PLAN DE S SOL
ECH 1/100
Etat projeté (permis modificatif)

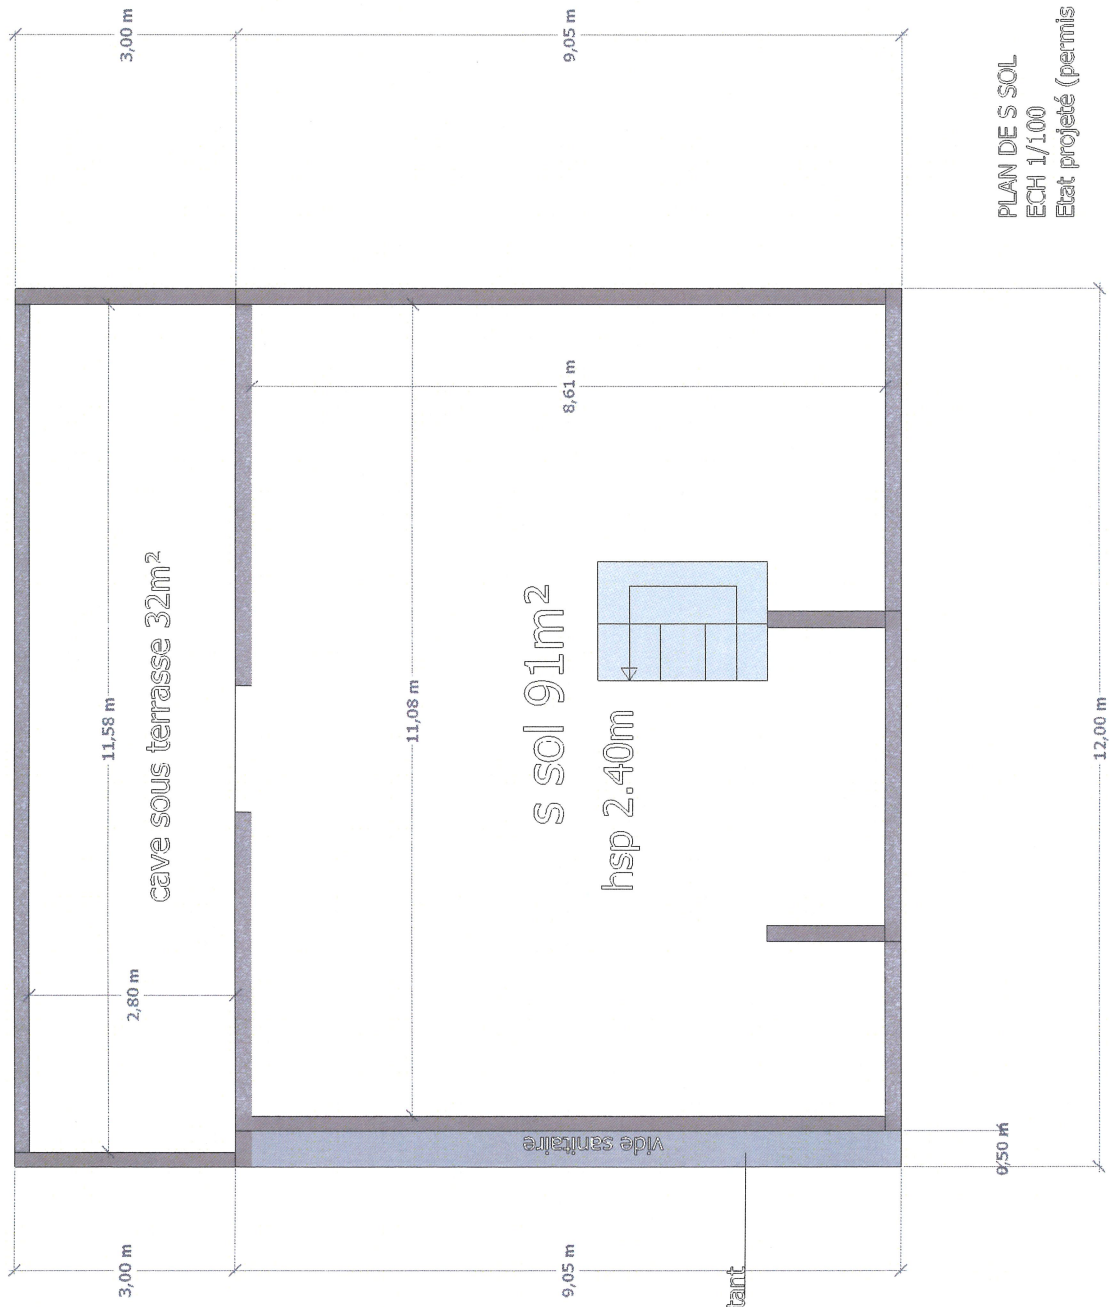
Au regard de la nature géotechnique du s sol
l'entreprise a du descendre le niveau d'assise des fondations

retrait en vide sanitaire
en raison de la présence d'un massif de fondation existant
